**Judecătoria Bălț Sediul Sîngerei ,
or. Sîngerei str. Testimiteanu, 4, MD-6201**

Foto 5 Înălțimea optimă de amplasare a informației extras CP C.01 .02..2018

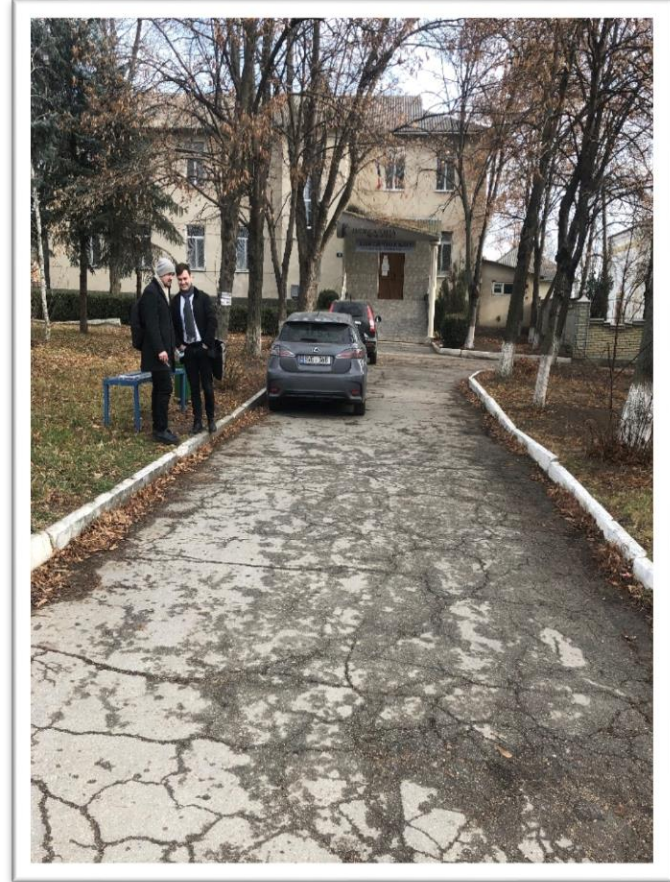
Elementul clădirii/terenului	Problemele identificate privind asigurarea accesibilității	Recomandările privind asigurarea accesibilității	Nr. foto
1. Terenul în imediată apropiere de clădire	1. Trotuarul din preajma sediului judecătorei care separă carosabilul de curtea din fața clădirii, are o lățime de 1.m, este acoperit cu asfalt deteriorat cu mai multe denivelări și are o bordură cu înălțimea de 18 cm, ceea ce face ca aceste căi de acces spre sediul judecătorei să fie impracticabile pentru persoane cu dizabilități utilizatoare de scaun rulant /premergătoare 2. Calea de acces de la strada principală spre sediul judecătorei nu este dotată cu panouri informative într-un format accesibil cu privire la existența judecătorei în această locație, care ar ghida persoanele cu dizabilitate de vedere spre instanță . 3. Curtea din fața sediului judecătorei nu este dotată cu pavaj tactil de ghidare în culori contrastante, este acoperită cu asfalt deteriorat cu multe denivelări care de asemenea este impracticabilă pentru persoanele cu dizabilități utilizatoare de scaun rulant/ premergătoare inclusiv, pentru persoane cu dizabilitate de vedere. 4. În preajma sediului judecătorei nu este amenajată o parcare accesibilă rezervată pentru autovehiculele	1. Renovarea trotuarul din preajma sediului judecătorei. Aplicarea pavajului tactil în culoare contrastantă (galbenă) cu o lățime de 30 cm. pe toată lungimea căii de acces spre intrarea principală în sediul judecătorei. Coborârea bordurilor la nivelul Zero, pe toată calea de acces spre sediul judecătorei . 2. Paralel cu calea de acces din preajma judecătorei Instalarea panoului informativ, într-un format accesibil pentru ghidarea persoanelor cu dizabilități spre sediul judecătorei. Pentru a evita traumatismul persoanelor cu dizabilitate de vedere și a asigura liberă deplasare a persoanelor cu dizabilități utilizatoare de scaun rulant/ premergătoare și părinților cu copii mici în cărucior panoul informativ se instalează paralel cu calea de acces la o înălțime de 2,1 m. 3. Renovarea suprafeței spațiului aferent situat în preajma sediului judecătorei. Instalarea pavajului tactil de orientare în culoare contrastantă de la strada principală spre treptele situate la intrarea în sediul judecătorei În preajma sediului judecătorei este necesar de a crea un loc de parcare rezervat pentru parcare	trotuar-1, spațiu aferent din preajma sediului 2,3,4 Indicatori de orientare 5 Modul de instalare a pavajului tactil de ghidare/o rientare 6-7

Foto 9 Model amenajare parcare pentru persoane cu dizabilități.

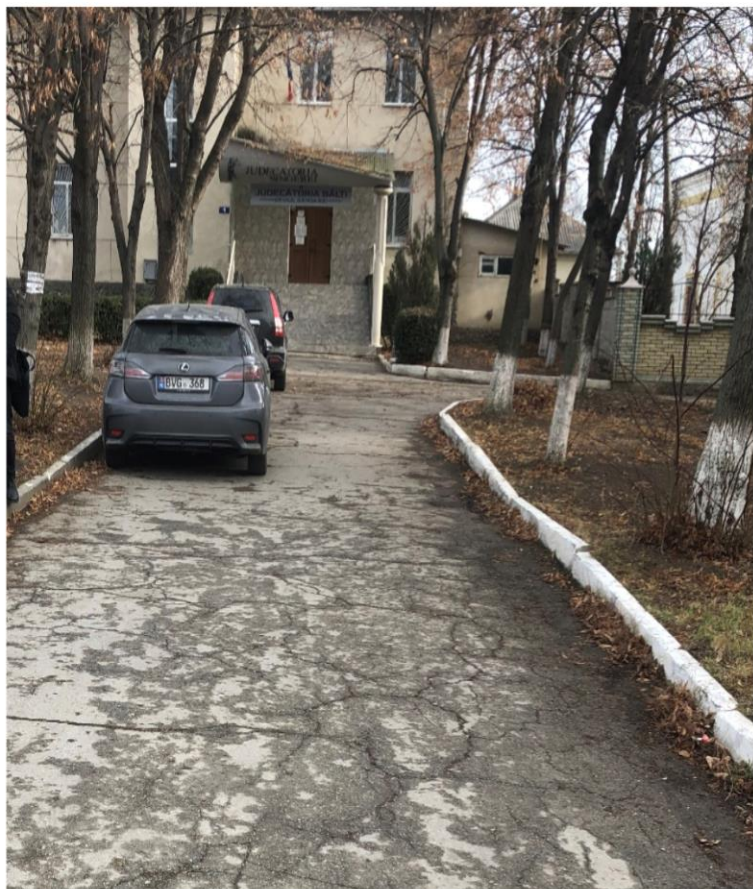
persoanelor cu dizabilități. Spre judecătorie există 2 intrări una de pe strada centrală și o intrare de pe o stradă secundară . La intrarea din strada principală este instalat semn intrare interzisă pentru transport	automobilelor persoanelor cu dizabilități ținându-se cont în special de următoarele cerințe . ✓ Lățimea unui loc de parcare trebuie să fie de cel puțin 2,5 m pe 5,4 lungimea; ✓ Excluderea posibilității de a fi blocat acest loc de parcare de alte autovehicule ✓ Dotarea locului de parcare cu indicator special instalat pe verticală. A se vedea Foto 9.	Parcare-8,9

Foto 12 Ușa de la intrare

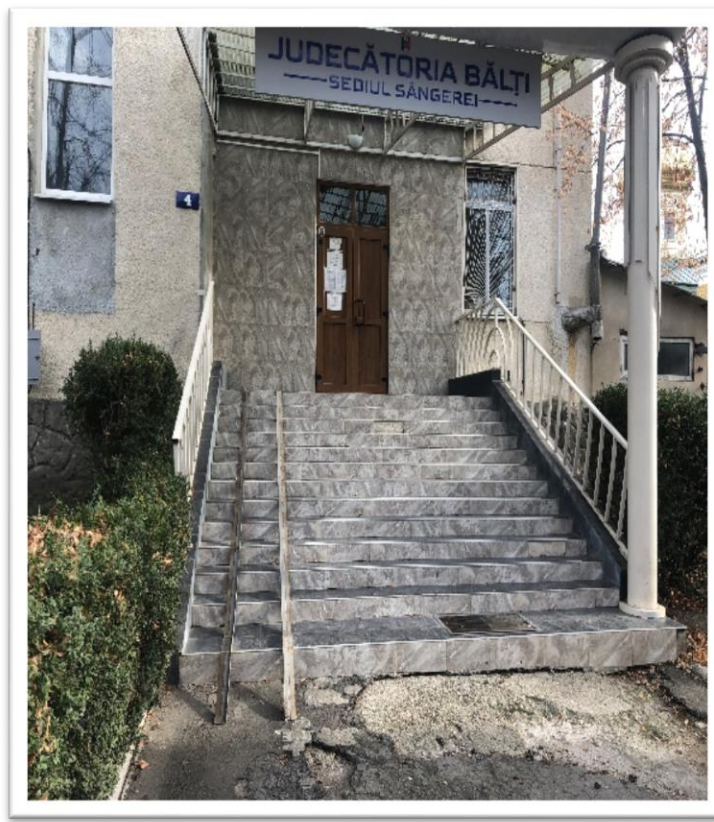
către persoanele utilizatoare de scaun rulant/premergătoare. 3. Ușa de la intrare este dublă, din termopan, în culoare contrastantă. Nu posedă un sistem de deschidere / închidere automat. Ușa se deschide de la mijloc spre dreapta. Pentru a deschide ușa este necesar aplicarea unui efort, ceea ce nu permite deschiderea independentă a acesteia de persoane cu o motorică slabă a brațelor. Golul ușii este de 1,36 m o ușă are o lățime de 0,68 m Ușa are praguri de 5 cm Precum și există o trepte imediat după ușă. Spațiul de manevră din fața ușii este de cel puțin 1,4 m. În fața ușii pe toată lățimea acesteia nu este aplicat pavaj tactil de avertizare. 4. Elemente de orientare. Pe suprafața ușii sunt aplicate afișe informative în culoare contrastantă. Pe fațada clădirii nu este instalat buton de alarmă/solicitare de ajutor care să aibă conexiune cu serviciul de pază/cancelaria instanței.	dreaptă a treptelor a unei platforme electrice . Parametrele tehnice care se aplică față de un ascensor se aplică și în cazul unei platforme electrice. Se recomandă : • Lățimea intrării pe platformă să fie de 90 cm, • Platforma să fie de tip închis • Butonul de pornire a platformei să necesite doar o singură apăsare pentru acționarea acesteia fără a fi necesară apăsarea continuă a butonului. • Platforma să fie dotată cu un buton de alarmă care să aibă conexiune cu serviciul de pază/cancelarie 3. În fața ușii pe toată lățimea acestora de a aplica pavaj tactil de culoare contrastantă cu o lungime de 60 cm . Trebuie să se aplice mecanisme, mânere de acționare, baterii de alimentare și alte dispozitive de manevrare sau de reglare, care permit operarea cu o singură mână, fără folosirea forței excesive, precum și a rotirilor sau a contorsiunilor la încheietura mâinii. Pct. 9.13 din CP C.01.02:2018 Eliminarea treptei situate imediat după ușa de la intrare în sediul judecătoriei. 4. Instalarea butonului de alarmă/ solicitare de ajutor pe fațada clădirii alături de ușa de la intrare la o înălțime de 90 cm de la nivelul platformei situată în fața ușii.	Parametrii platformei 16. Ușa de la intrare 12

Figura 63 — Înălțimea de plasare a semnelor

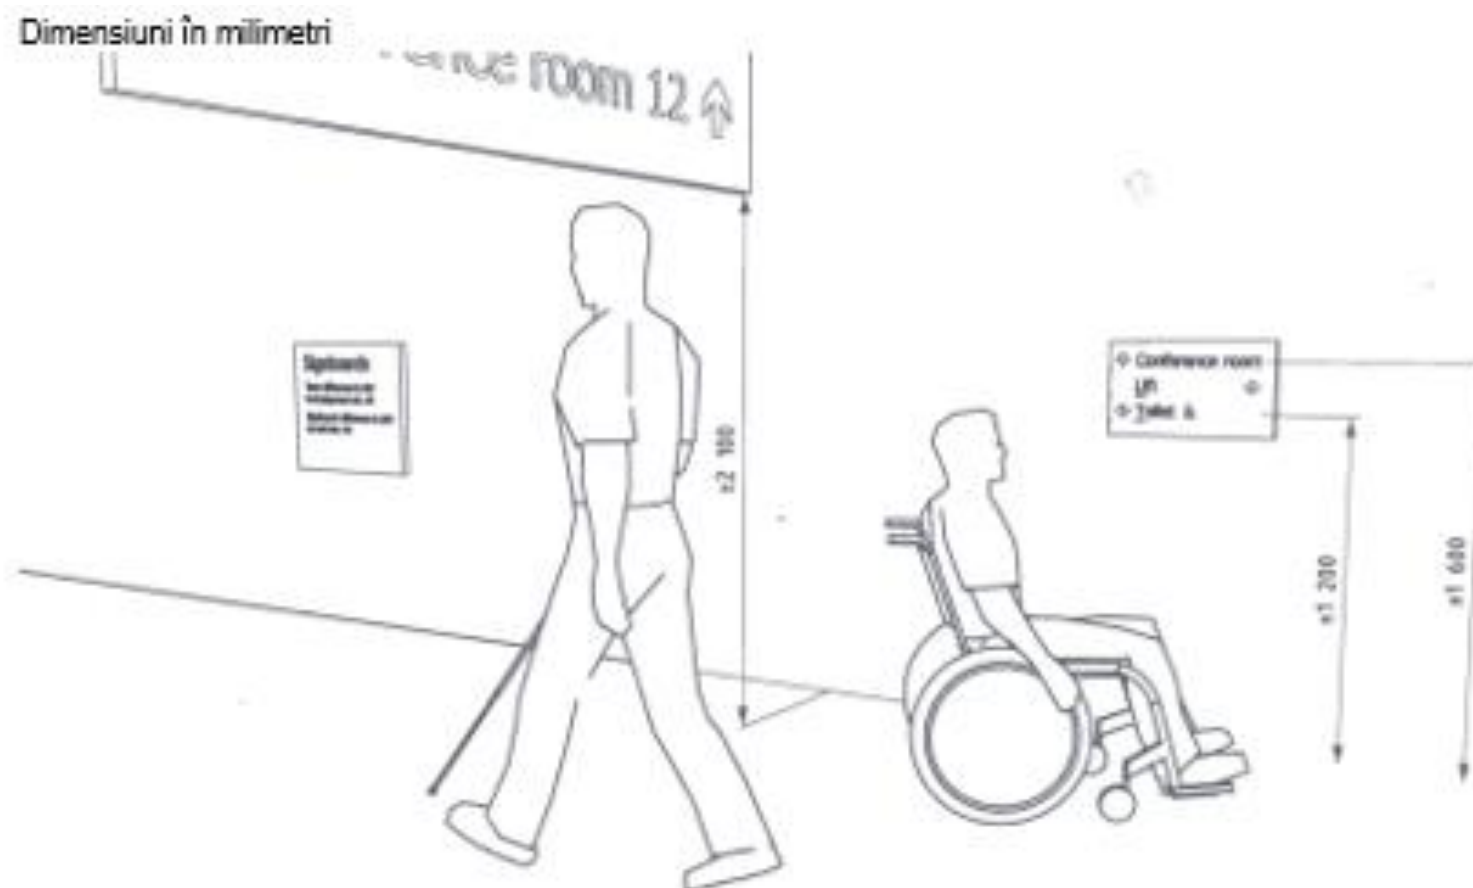
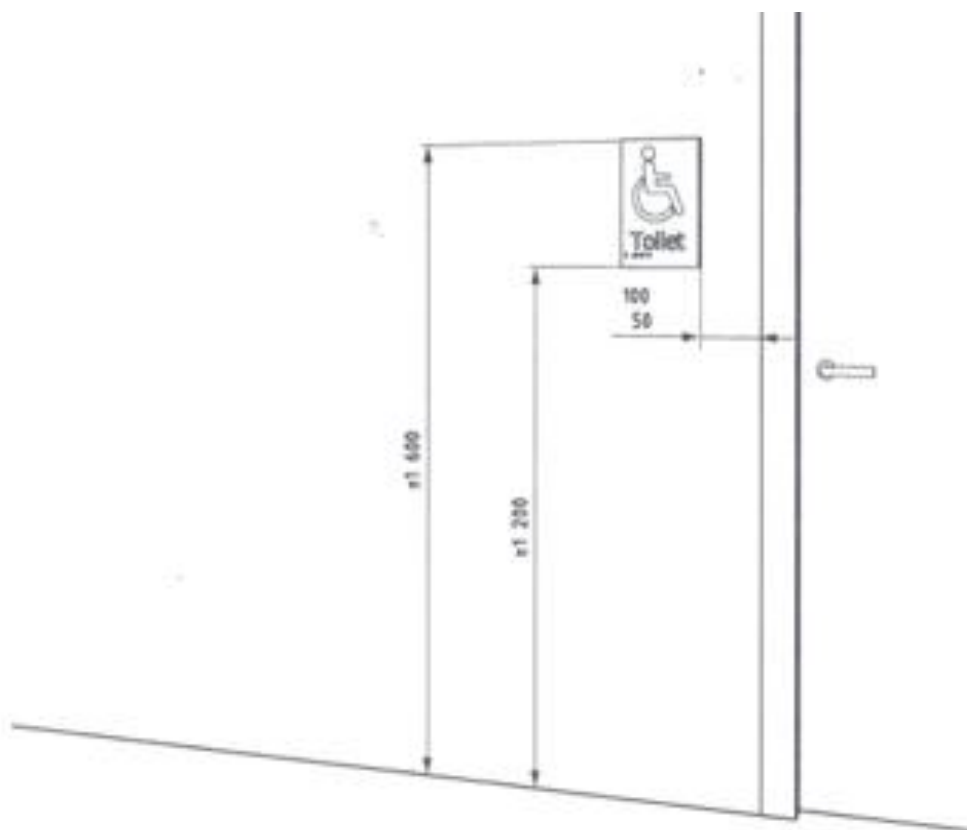
3.Căile de circulație în interiorul clădirii	1.Căile de circulație în interiorul clădirii, coridoare, holuri au o lățime de cel puțin 1,5 m. Iluminarea în interiorul clădirii pe unele părți a holului este insuficientă. Podeau (pardoseala) este netedă, din teracotă lunecoasă. Pe suprafața pardoselii pe holurile sediului judecătoreiei nu este aplicat pavaj tactil în culoare contrastantă pentru ghidarea persoanelor cu dizabilitate de vedere Careva obstacole în interiorul clădirii cum ar fi piloni, nu există, însă există mobilier prezența căruia îngreădește libera circulație a persoanelor utilizatoare de scaun rulant și premergătoare. Nu sunt aplicate pictograme pentru persoane cu dizabilități psiho-sociale . 2.Trepte în interiorul clădirii: În interiorul clădirii este o scară cu 2 nivele de trepte pentru accesul persoanelor la etajul 2 al clădirii. Prima și ultima treaptă a fiecărui nivel nu este marcată în culoare contrastantă. Treptele sunt acoperite cu teracotă . unele din treptele scării sunt deteriorate 3.Uși interioare Lățimea minimă a trecerii prin golul ușii este de 90 cm. Pragul ușii este de 5 cm. În fașa ușii este suficient spațiu de manevră, minim de 1,4 m. Ușile sunt dotate cu sistem de deschidere ușor operabil. Indicatoarele privind numărul sălii de ședință este aplicat pe ușă la o înălțime de 1,8 m	Instalarea corpurilor de iluminat suplimentare . Aplicarea în interiorul clădirii a pictogramelor informative în format accesibil pentru orientarea persoanelor cu dizabilități psiho-sociale. Aplicarea pe peretele din interior la o înălțime de la 1,2-1,6 m. a pictogramelor informative Aplicarea pavajului tactil în culoare contrastantă din cauciuc/termoplast pe suprafața pardoselii pentru ghidarea persoanelor cu dizabilitate de vedere de la ușa de la intrare spre cancelarie / sala de ședințe accesibilă inclusiv grupul sanitar și scările spre etajul 2. La schimbul de direcție a pavajului tactil de ghidare la unghiul de 90° acesta trebuie să fie întrerupt prin aplicarea unei plăci a pavajului de avertizare . Instalarea pavajului tactil de ghidare /orientare de la scară pe holul de la etajul 2 . În scopul asigurării liberei deplasări a persoanelor utilizatoare de scaun rulant / premergătoare, pe holul clădirii este necesar de a înlocui băncile ce îngrijesc accesul, cu bănci pliante. 2.Prima și ultima treaptă a fiecărui nivel al scărilor din interiorul clădirii este necesar de a fi marcată în culori contrastante . Treptele scării din interiorul clădirii este necesar să fie renovate. Eliminarea pragurilor de la uși.	Căile de circulație în interior 13, 15 Model de instalare a pavajului interior - 20,21,22, Panouri informati ve, 17, 18 Trepte etajul 2 : 19 Uși interioare 23, 24

Foto 28 Holul din grupul sanitar.

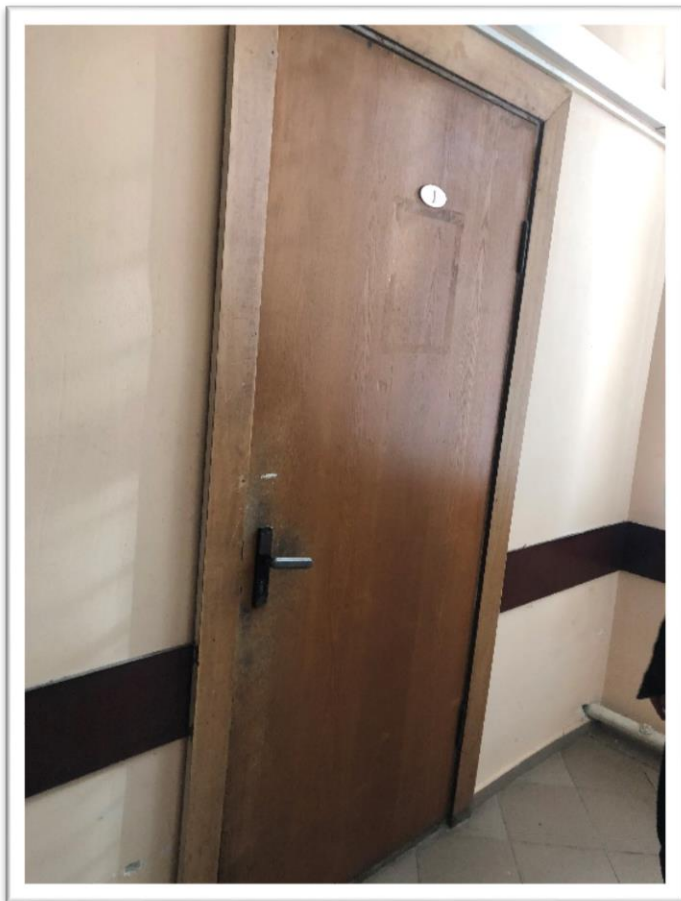
5. Mobilier	Mobilierul din interiorul sălii de ședință este accesibil. Echipament și instalații ușor de înțeles. Spațiu de manevră suficient		
6. Grupul sanitar	La etajul 1 al clădirii este situat un grup sanitar. În totalitate inaccesibil. Ușa de la antreu în grupul sanitar are o lățime de 90 cm Ușile de la cabinele WC au o lățime de 70 cm. Pragul ușilor este de 5 cm. În fața ușii cabinei de WC nu este suficient spațiu de manevră. Inclusiv în interiorul cabinei de wc Barele de suport din ambele părți a closetului pentru transferul din scaun rulant lipsesc. Nu există echipament disponibil situat la înălțime adecvată , lavoar, uscător , oglindă, etc) Lipsește contrastul vizual dintre mobilier și restul suprafeței grupului sanitar. Grupul sanitar nu este dotat cu buton de alarmă solicitare de ajutor. Pe suprafața ușii la intrarea în grupul sanitar nu este aplicat panou indicator panou informativ .	Se recomandă amenajarea unui grup sanitar accesibil Eliminarea separatorului dintre cele 2 cabine de WC și extinderea spațiului pentru crearea grupului sanitar accesibil. Dimensiunile minime a camerei de WC 2.0 * 2.2 m. spațiu liber de circulație cu raza de 1,5 m. Instalarea ușii la intrarea în cabina de wc cu o lățime de cel puțin 0,9 m, suprafața căreia trebuie să fie în culoare contrastantă în raport cu peretele. Amenajarea grupului sanitar în conformitate cu foto 31 • Spațiul de manevră în încăpere trebuie să permită transferul persoanei din fotoliul rulant frontal, lateral și oblic. • Pe ambele laturi ale vasului de veceu trebuie prevăzute bare de sprijin la o distanță de 30-35 cm de axul longitudinal al vasului. Adică și în dreapta vasului de veceu trebuie instalat un mâner de sprijin retractabil sau fixat pe peretele lateral la o înălțime de 70 -75 cm de la podea. • Lungimea barei de sprijin mobile trebuie să depășească marginea frontală a veceului cu 10-25 cm.	Grup sanitar 27,28,29, 30, 31
